Atsakymai į tiekėjų pateiktus klausimus pirkime: „Elektrinių viešojo transporto priemonių aptarnavimui ir įkrovimui skirtų inžinerinių tinklų Justiniškių g.14 transporto parke ir kiemo aikštelės rekonstrukcijos darbai su darbo projekto parengimu“.

Eil. Nr.	Tiekėjo klausimai	Perkančiojo subjekto atsakymai
	Atsižvelgiant į žemiau esančius klausimus, kartu su atsakymais yra pateikiama koreguota projektinė dokumentacija, kuria prašome vadovautis skaičiuojant pasiūlymą: 1. Atnaujinta byla: AT.2025.04.08-TP-E (pilna byla) Ver 2026.06.26; 2. Atnaujinta byla: 23.251314-TP-LE Ver 20260626 3. Papildomas medžiagų žiniaraštis: 07. 23.251314_07_LER SŽ1 Ver 20260626

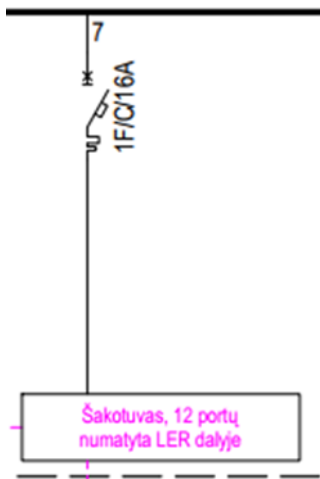
3. įkrovimo stotelių ir galios spintų paleidimo ir derinimo darbai; 4. programavimo-aprišimo darbai įkrovimo stotelių su galios spintomis.	3. įkrovimo stotelių ir galios spintų paleidimo ir derinimo darbai – šiuos darbus atlieka kitu pirkimu parinktas įrangos tiekėjas. Šio pirkimo Rangovui šie darbai nepriklauso. Rangovas atsako už maitinimo skydų bei įvadų paleidimo ir derinimo darbus. 4. programavimo-aprišimo darbai įkrovimo stotelių su galios spintomis – įkrovimo stotelių tiekėjas sumontuoja įrangą ant šiuo pirkimu parenkamo Rangovo įrengiamų paruošų, kurios suprantamos kaip galinėje kabelio dalyje parengti montavimo gnybtai/jungtys/movos. Įrangos tiekėjas prijungia jau Rangovo paruoštas jungtis/movas prie įrangos kontaktų. Įkrovimo įrangos programavimą atlieka įrangos tiekėjas.

6.2.	Jėgos kabelis įtampai iki 0,4kV; skirtas kloti žemėje Al 4x25 mm ²	TS 2.4.2	m	1950

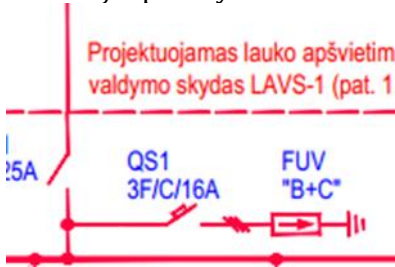
10.	Projekto dalis LE. Prašome patikslinti kokį kabelį vertintis, nes MŽ ir kabelių montavimo lentelėje-Al 4x25mm², o principinėse schemose -Al 4x35mm²?  <table border="1"><tr><td>P_{sk}, kW</td><td>6.15</td></tr><tr><td>I_{sk}, A</td><td>9.87</td></tr></table> <table border="1"><tr><td>6.2.</td><td>Jėgos kabelis įtampai iki 0,4kV; skirtas kloti žemėje Al 4x25 mm²</td><td>TS 2.4.2</td><td>m</td><td>1950</td></tr></table> Viso Al 4x25 1950	P_{sk} , kW	6.15	I_{sk} , A	9.87	6.2.	Jėgos kabelis įtampai iki 0,4kV; skirtas kloti žemėje Al 4x25 mm ²	TS 2.4.2	m	1950	Vertinti kabelį Al 4x25mm² skerspjūvio.
P_{sk} , kW	6.15										
I_{sk} , A	9.87
